Ny sikkerhedsrelateret meddelelse
Presserende korrektion af medicinsk udstyr – Fejl i pitch-kabel på
da Vinci X og Xi Tenaculum Forceps og Small Graptor™ (ISIFA2024-10-C)

1- Indledning og årsag til den korrigerende handling

Figur C: Eksempel på fragment af et pitch-kabel.

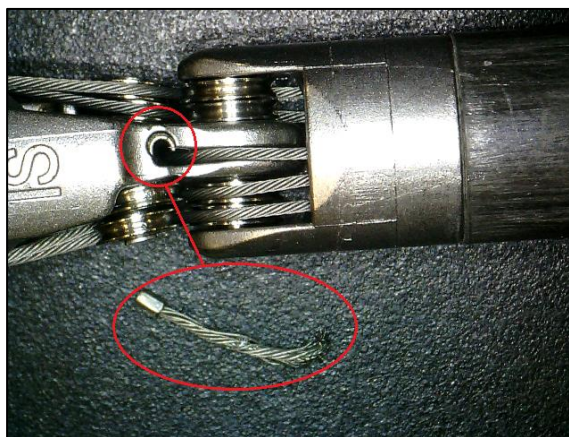
Et pitch-kabel kan være delvist fejlramt (dvs. flosset) eller fuldstændigt fejlramt (dvs. knækket). Et knækket pitch-kabel kan føre til tab af pitch-funktionalitet, eksponering for flossede kabler eller risiko for, at wolframpartikler fra kablet falder ind i patienten. En fejl på pitch-kablet kan også resultere i, at et fragment af pitch-kablet og dets endecrimping løsner sig fra instrumentet (se figur C).

Både Tenaculum Forceps og Small Graptor har et endecrimpsdesign i den distale ende, hvor et segment af crimpsiden af kablet kan falde ud som et fragment og ind i patienten, hvis pitch-kablet går i stykker.

Hvis instrumentet svigter under operationen, er der risiko for, at et fragment adskilles fra pitch-kablet som vist i figur C. Synlige fragmenter kan ekstraheres af kirurgen med kirurgiske instrumenter eller skylles og suges ud af patienten. Sådanne forsøg på at hente materiale ud kan medføre forlængelse af operationen. Hvis brugeren skal udtage indfaldne partikler, kan det føre til en mindre forsinkelse af indgrebet (< 30 minutter).

Hvis du oplever en kabelfejl, skal du sørge for at kontrollere for eventuelle fragmenter, før du fuldfører indgrebet.

Figur E: Eksempel på fragment af et pitch-kabel.

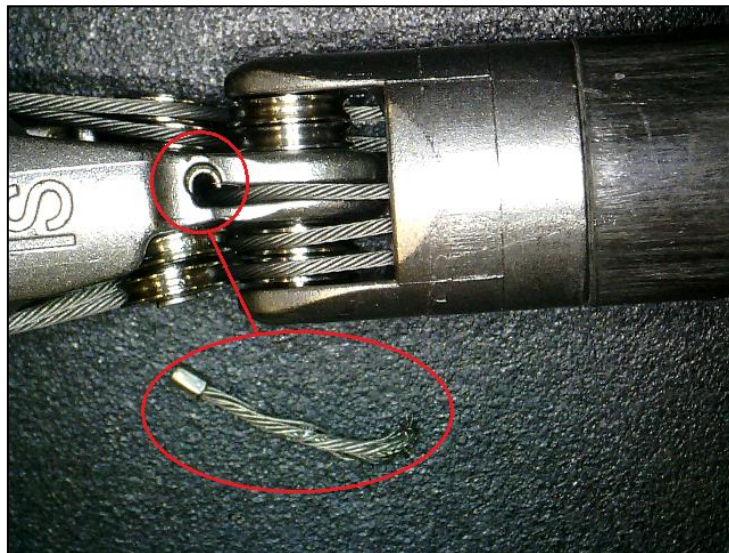
Før brug skal alle instrumenter inspiceres visuelt for knækket eller flosset kabel i henhold til figur E, F og G herunder

Inspektionen er begrænset til instrumentets håndled og kræver ikke forstørrelse, som vist i billederne herunder. Artikulation af instrumentets håndled er ikke nødvendig, men kabler på begge sider af håndleddet skal inspiceres.
